志賀原子力発電所2号炉 敷地周辺の地質・地質構造について

敷地周辺(海域)の断層の評価 (コメント回答)

2023年11月13日
北陸電力株式会社

[1] 海士岬沖断層帯の長さの評価

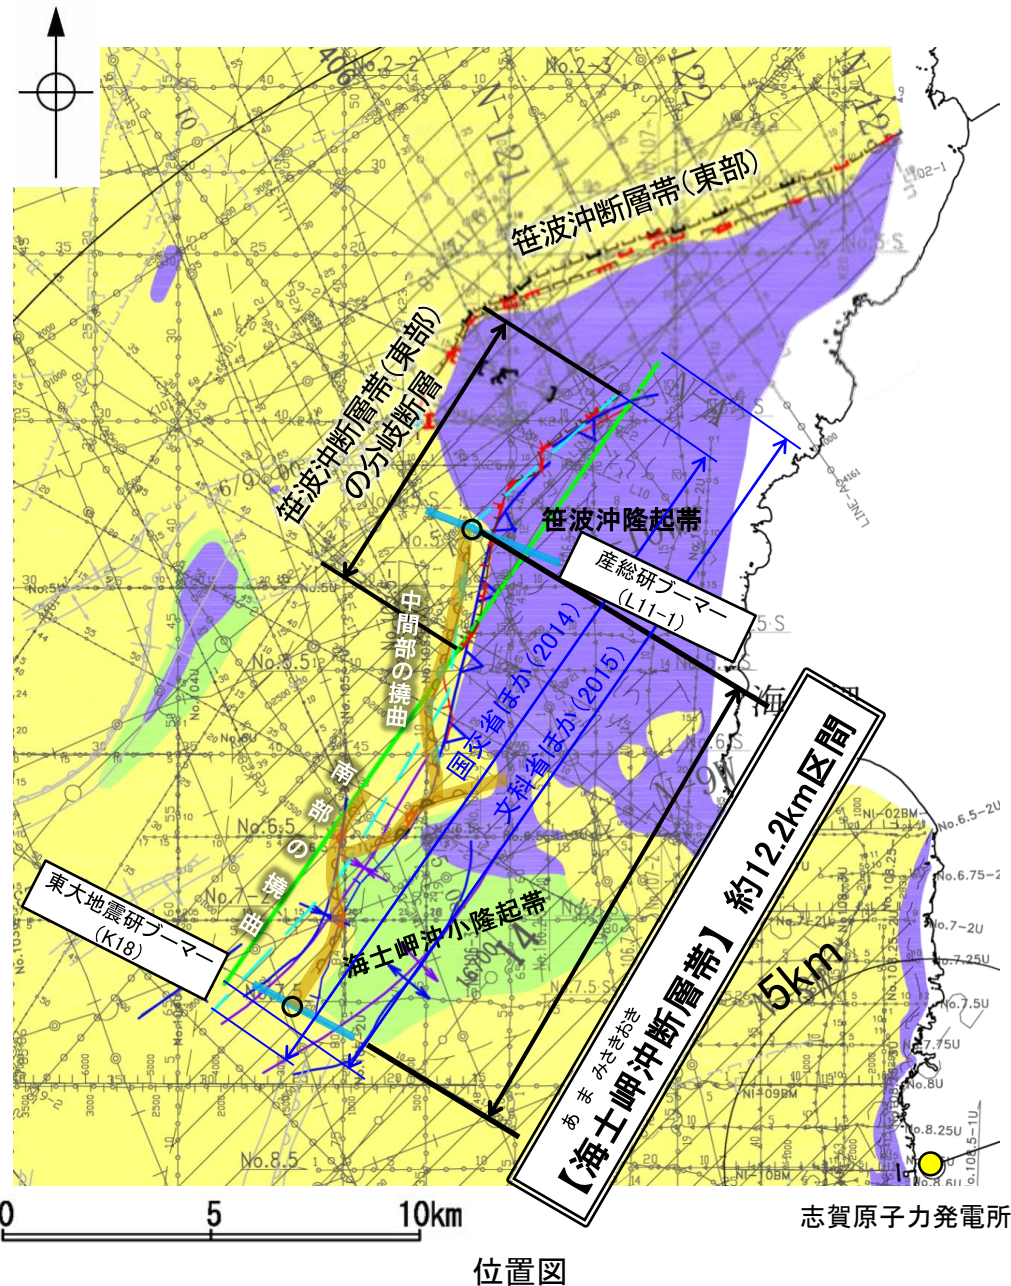
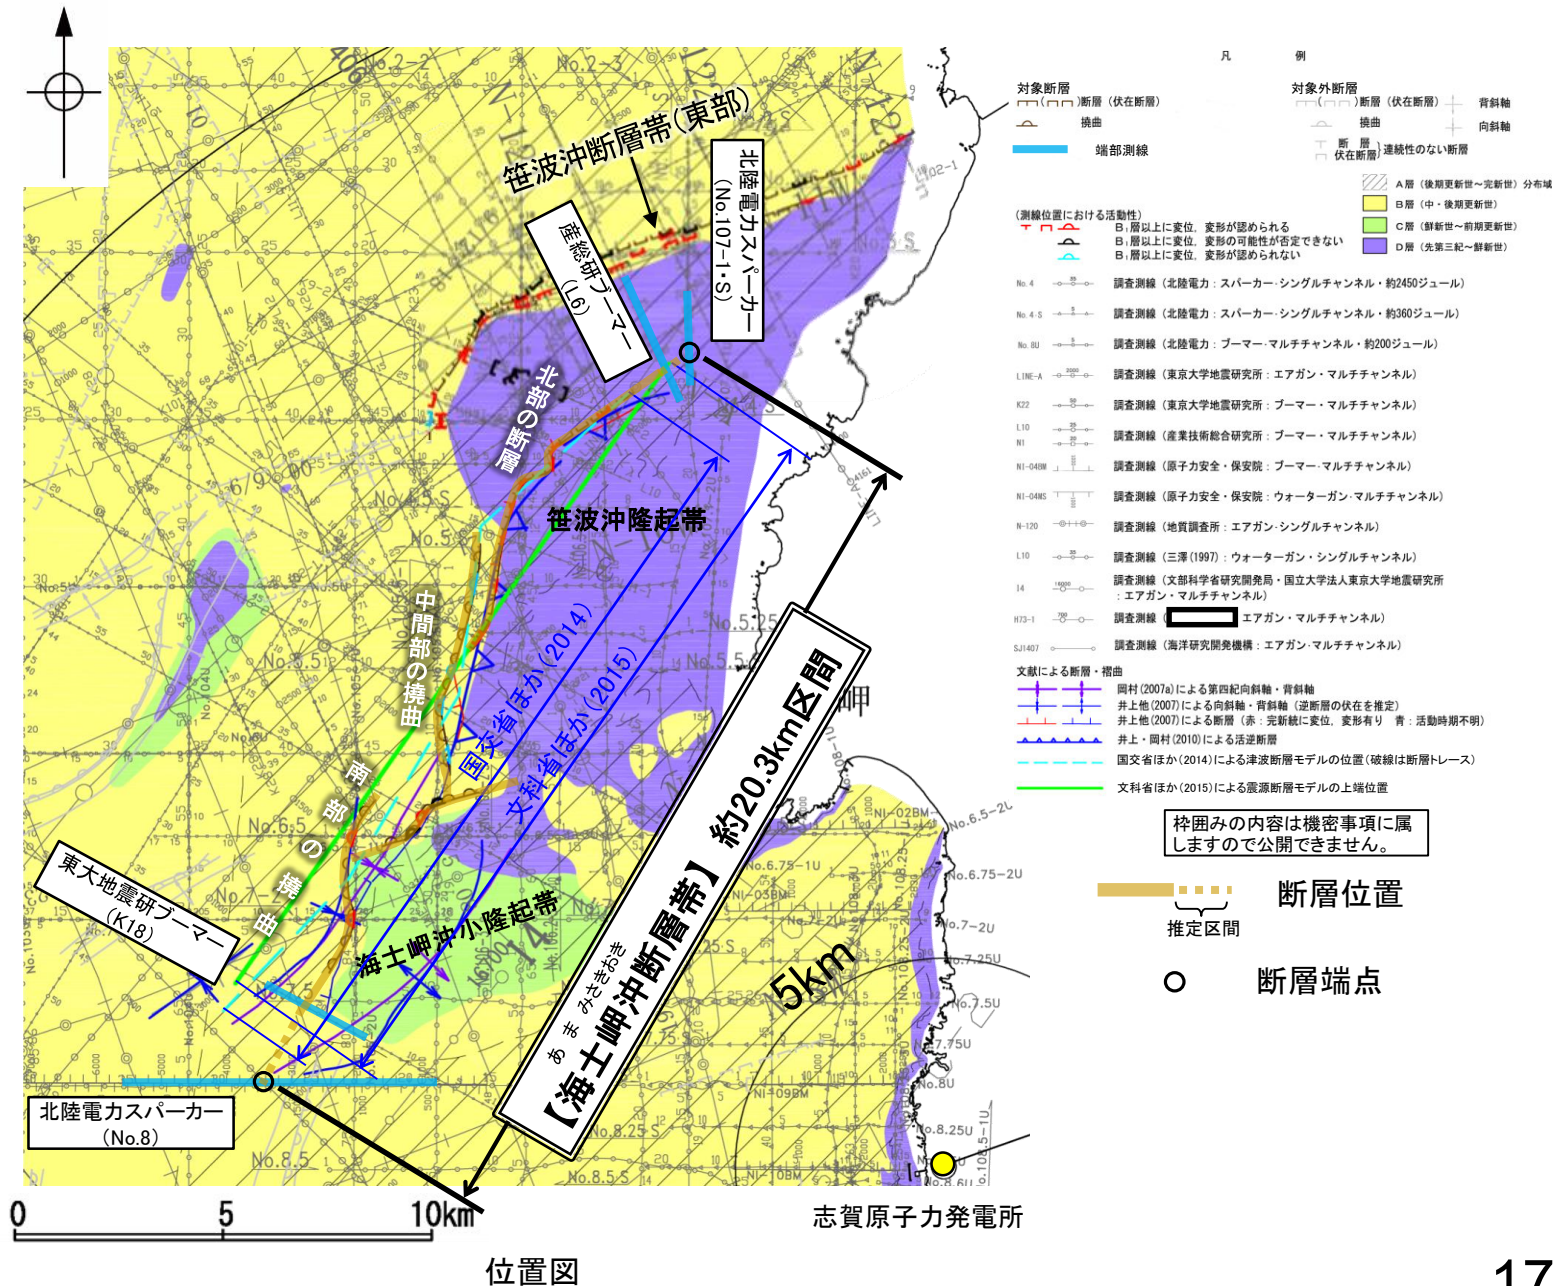
事業者が笹波沖断層帯(東部)の分岐断層と評価している断層は、地質構造等を踏まえると海士岬沖断層帯と一連の構造と考えられる。また、海士岬沖断層帯の長さについて、文献では専門家の合意形成のもと、18.4kmと評価されている。一方、事業者は海士岬沖断層帯の長さを12.2kmと評価している。文献より短く評価するのであれば、明確なデータを示すこと。

○第1193回審査会合時は、笹波沖隆起帯内の断層構造について、佐藤ほか(2007a)が笹波沖断層帯(東部)と分岐の関係にあるとしていること、海士岬沖断層帯の中間部及び南部と構造形態や隆起帯との位置関係が異なること等から、笹波沖断層帯(東部)の分岐断層と評価していた。
 ○しかし、この区間は海士岬沖断層帯の中間部と近接して分布していることや文献(国交省ほか(2014), 文科省ほか(2015)等)が海士岬沖断層帯として評価していることも踏まえ、海士岬沖断層帯の北部として評価することとした。
 ○断層長さは、海上音波探査の結果から、L6測線が北東端、K18測線が南西端と評価できるが、上記の文献がこれらの測線を越えて海士岬沖断層帯を図示していることから、その延長方向で断層等が認められないことを確認したNo.107-1・S測線を北東端、No.8測線を南西端とし、約20.3km区間を評価した。

当社の連動評価(ステップ3)における評価フローの明確化

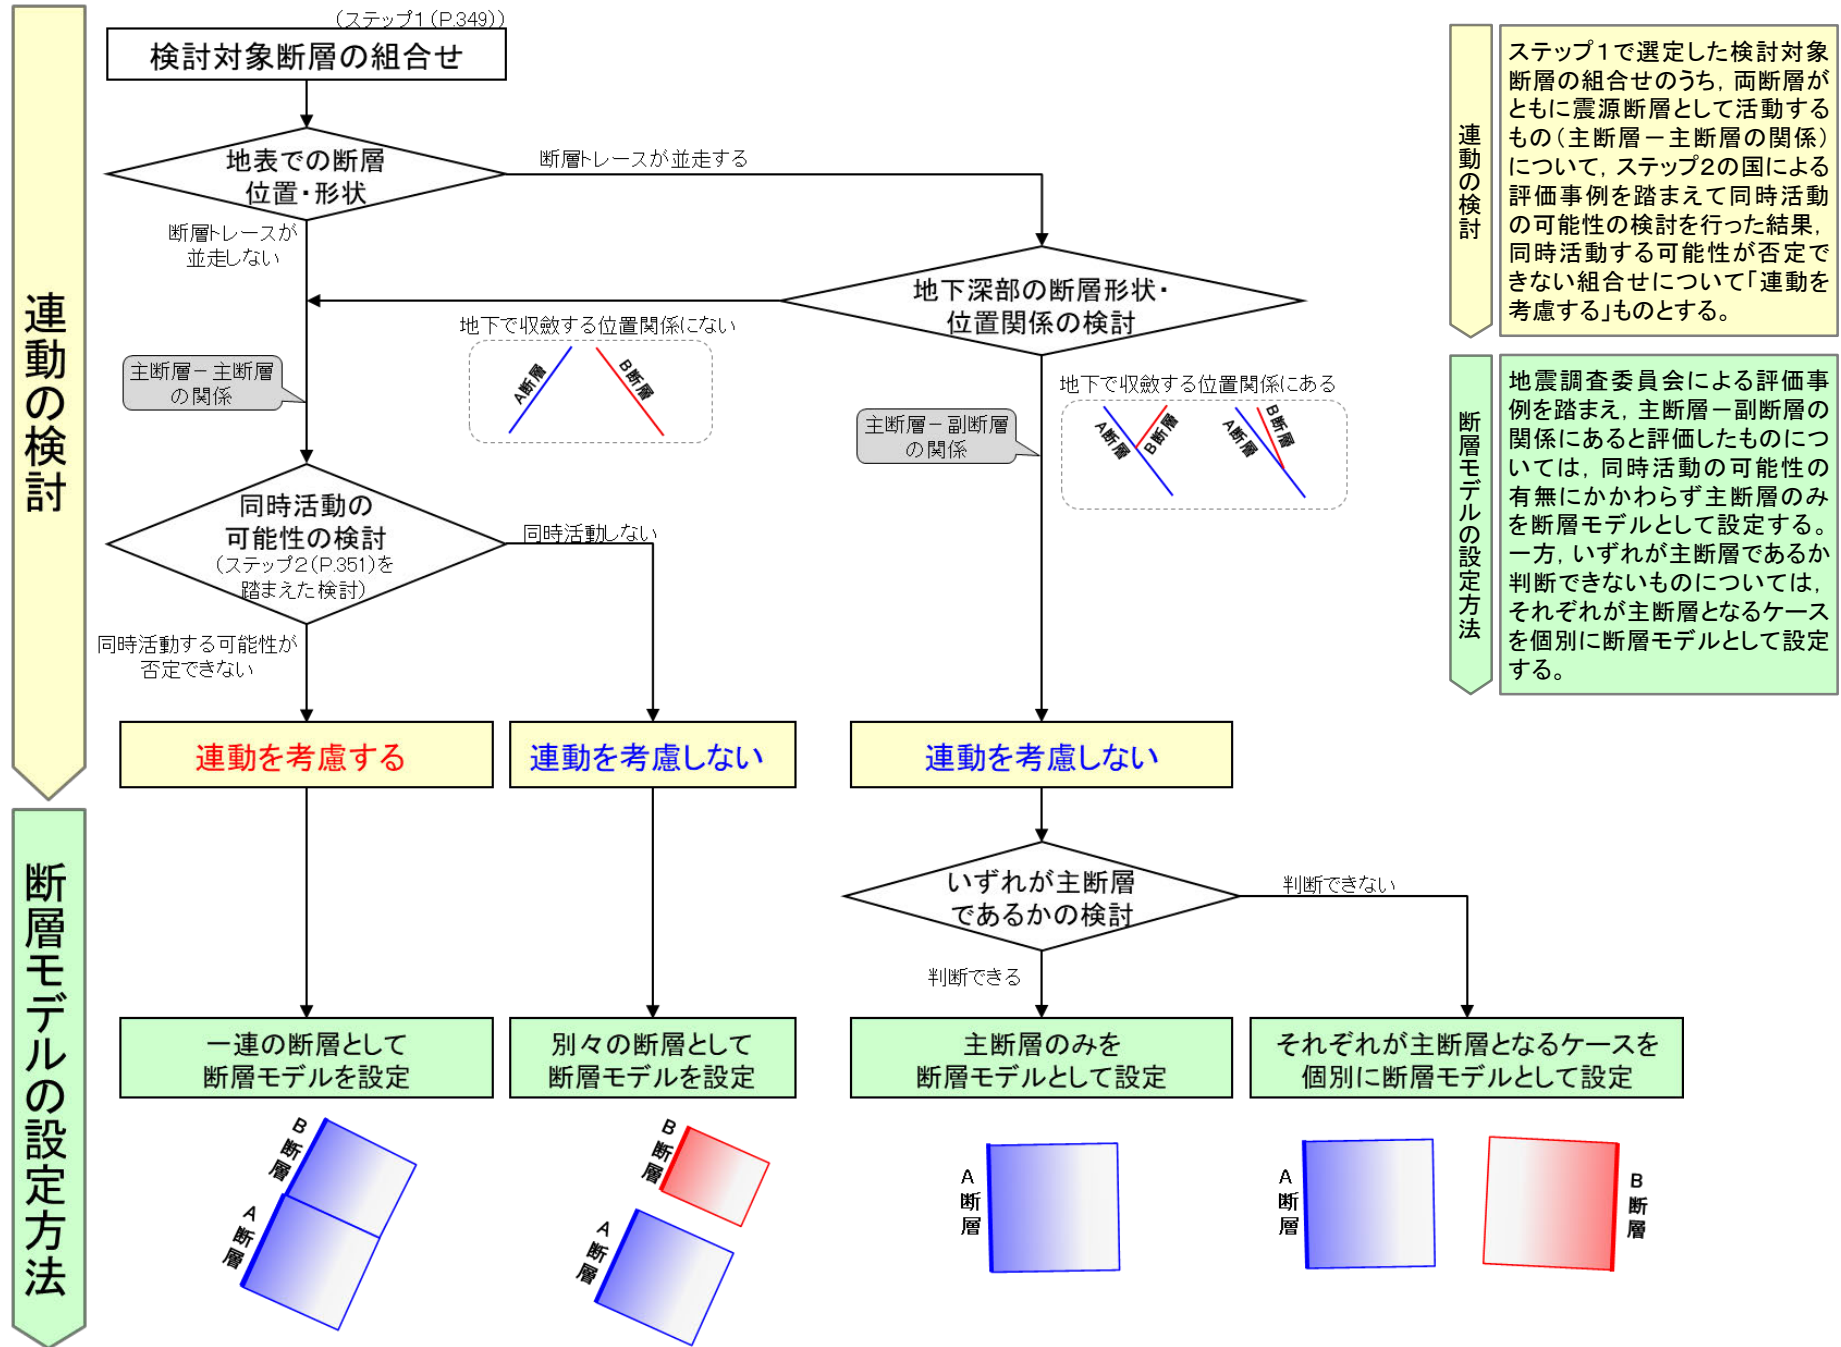
- 事業者が連動評価を行うにあたり、地震調査委員会による長期評価を参考としてとりまとめているが、事業者は地震調査委員会が当該評価で連動と扱っていないものも連動と記載しているため、当該評価に合わせて記載を見直すこと。
- また、事業者としての連動の定義や地震動評価における断層モデルの設定方法について整理して示すこと。

- 当社は追加の連動評価を行うにあたり、地震調査委員会による長期評価の事例を確認しており、第1193回審査会合時の資料において、複数の断層が同時に活動する可能性を評価している事例について「連動する」と表記していたが、正確な記載に修正した(左下図)。
- 当社は、地震調査委員会等による評価事例を参考にして、断層モデルの設定のために、以下の流れで「連動を考慮する」か否かの検討を行った。検討対象断層の組合せのうち、両断層がともに震源断層として活動するもので、同時活動することが否定できないものについては、より大きな地震を引き起こす可能性が否定できないことから、「連動を考慮する」とした(右下図)。

連動の検討
ステップ1で選定した検討対象断層の組合せのうち、両断層がともに震源断層として活動するもの(主断層-主断層の関係)について、ステップ2の国による評価事例を踏まえて同時活動の可能性の検討を行った結果、同時活動する可能性が否定できない組合せについて「連動を考慮する」とする。

断層モデルの設定方法
地震調査委員会による評価事例を踏まえ、主断層-副断層の関係にあると評価したものについては、同時活動の可能性の有無にかかわらず主断層のみを断層モデルとして設定する。一方、いずれが主断層であるか判断できないものについては、それぞれが主断層となるケースを個別に断層モデルとして設定する。

[4] 福浦断層と兜岩沖断層の連動の検討結果

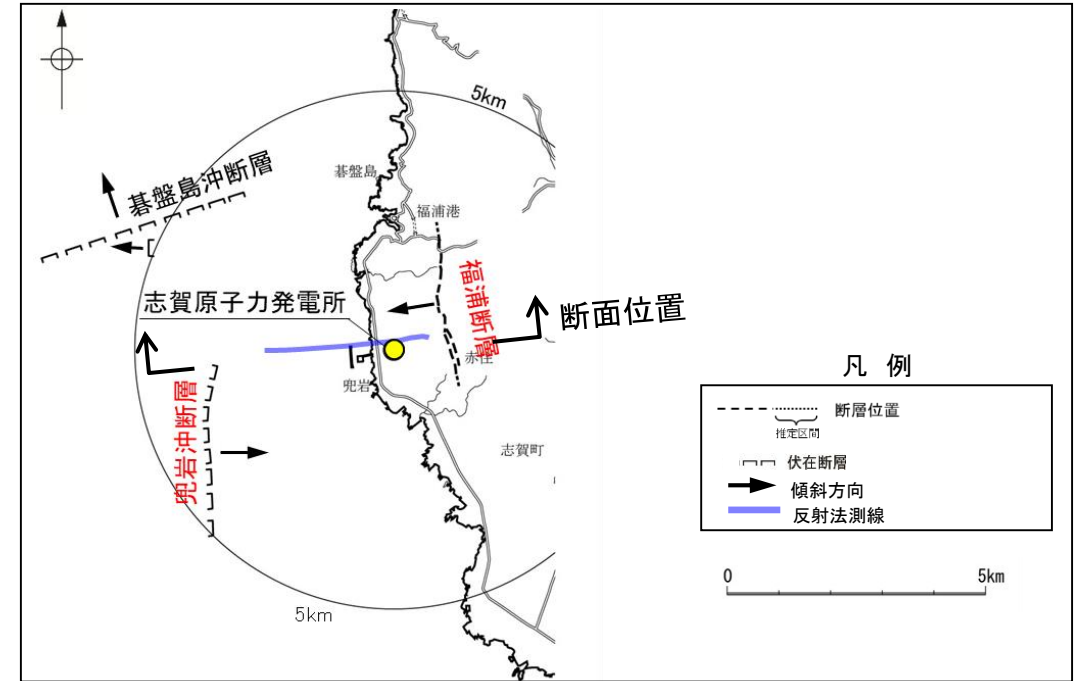
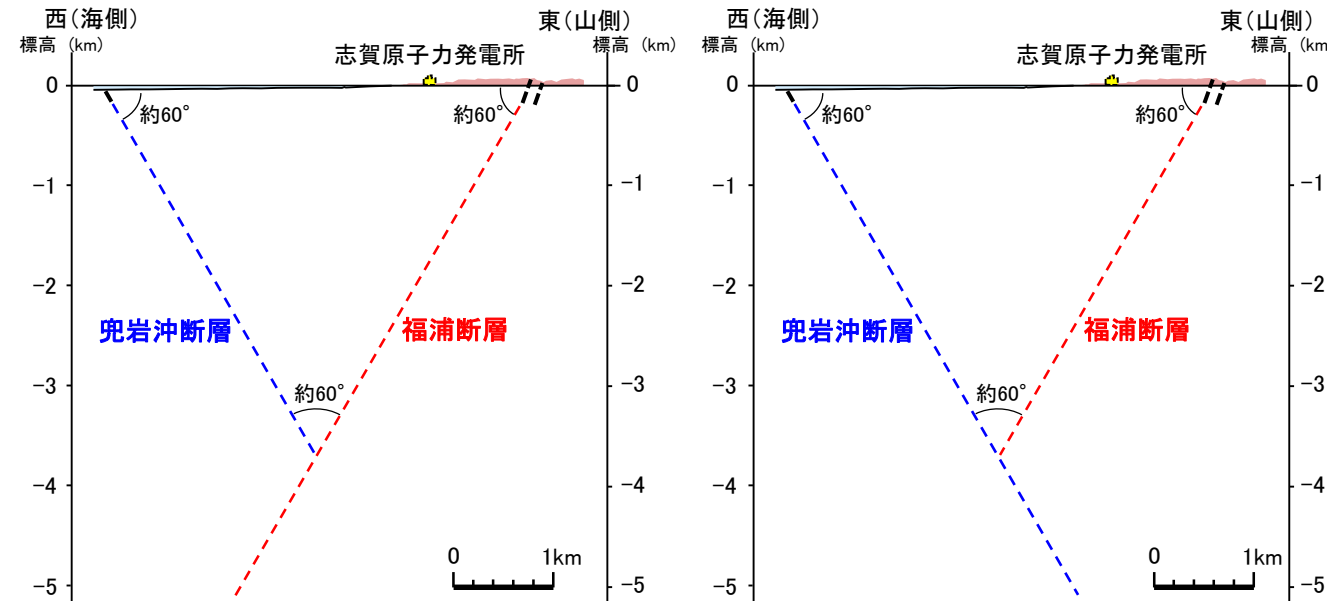
上記コメントNo.69で整理した内容を福浦断層と兜岩沖断層の連動の検討結果に反映すること。

- 福浦断層と兜岩沖断層の連動の検討を行うために、地表での断層位置・形状を確認した結果、断層トレースが並走することから、地下深部の断層形状・位置関係の検討を行った。
- 地下深部の断層形状・位置関係の検討の結果、福浦断層と兜岩沖断層は並走して分布し、地下で収斂する位置関係にあることから、主断層-副断層の関係にあると判断される。
- したがって、いずれか一方の断層は地下深部に連続せず、一方の断層のみが震源断層として活動すると判断されることから、両断層の連動を考慮しない。
- いずれが主断層であるかの検討の結果、福浦断層と兜岩沖断層のいずれが主断層であるかは明確に判断できないことから、断層モデルについては、福浦断層と兜岩沖断層のそれぞれが主断層となるケースを個別に設定することとする。

⇒ **いずれか一方の断層は地下深部に連続せず、一方の断層のみが震源断層として活動すると判断されることから、両断層の連動を考慮しない。**

⇒ **福浦断層と兜岩沖断層のいずれが主断層であるかは明確に判断できないことから、断層モデルについては、福浦断層と兜岩沖断層のそれぞれが主断層となるケースを個別に設定することとする。**

断層分布図
(断層名及び地震調査委員会のトレースを加筆)

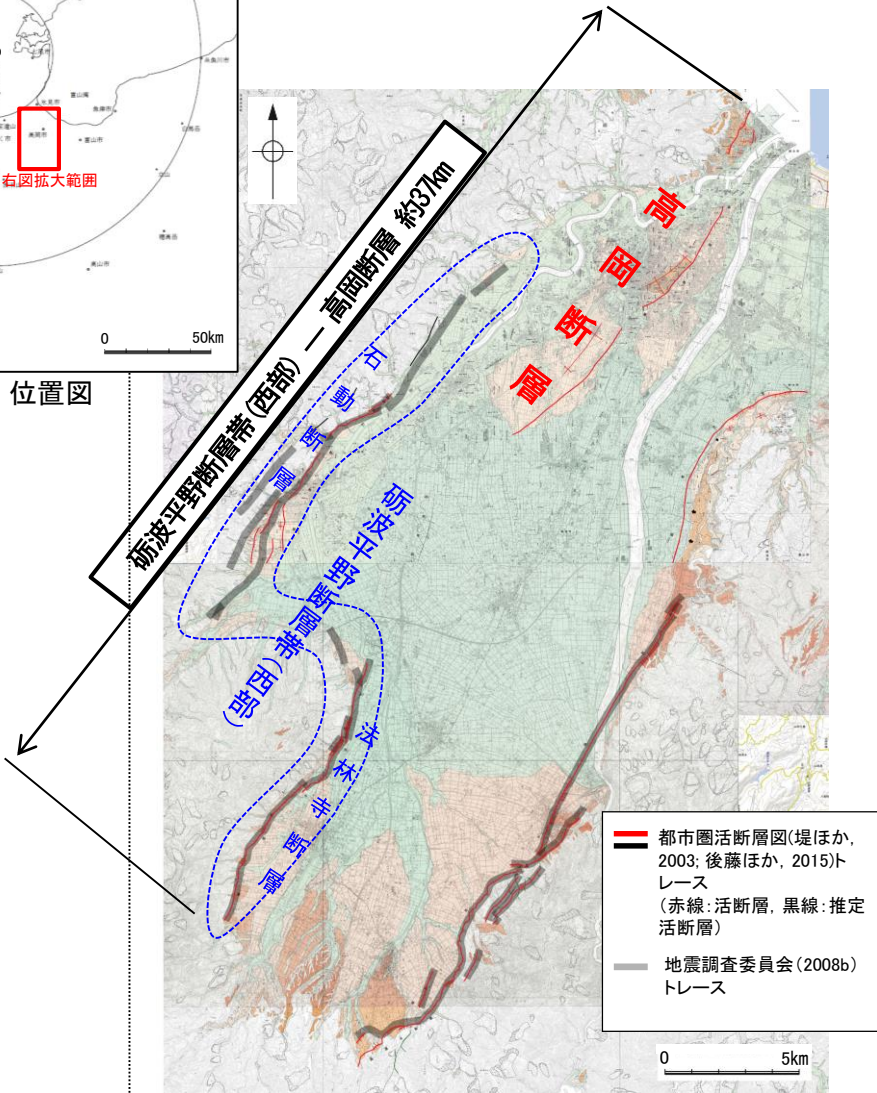
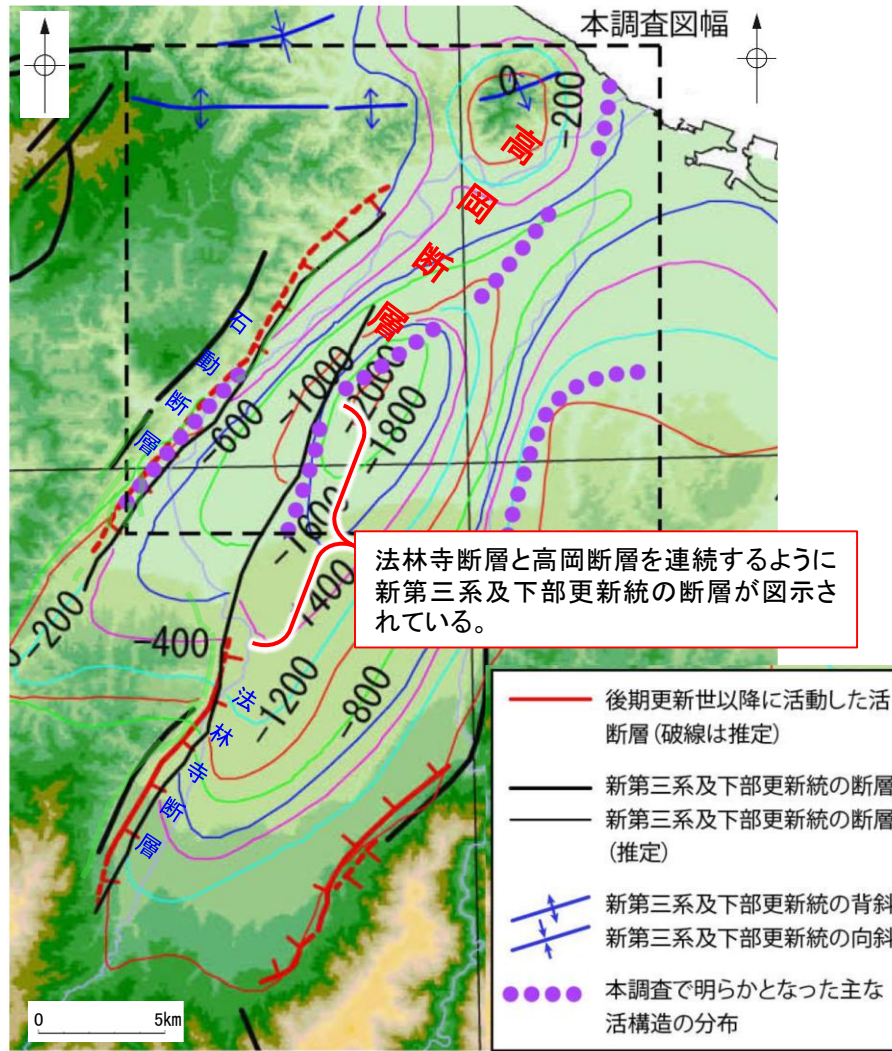
砺波平野断層帯(西部)とその北方に近接して分布する高岡断層について連動の検討対象として選定した上で、検討結果について説明すること。また、その結果を踏まえて、さらに北方に分布する富山湾西側海域断層との連動の検討結果についても説明すること。

- 後藤ほか(2015)が示した高岡断層(下左図)は、砺波平野断層帯(西部)の北東方に近接して分布することから、両断層を連動の検討対象として選定した。
- 検討の結果、後藤ほか(2015)では両断層の連続性について具体的な記載はないが、第四紀層基底深度分布図(下中図)を見ると、砺波平野断層帯(西部)を構成する法林寺断層と高岡断層を連続するように新第三系及下部更新統の断層が図示されている。また、竹内ほか(2023)は、高岡断層は砺波平野断層帯を構成する断層と記載している(下右図)。
- 以上のことから、両断層が一連の断層の可能性があり、同時に活動する可能性が否定できず、両断層の連動を考慮することとし、「砺波平野断層帯(西部)－高岡断層」として約37km区間を評価した。
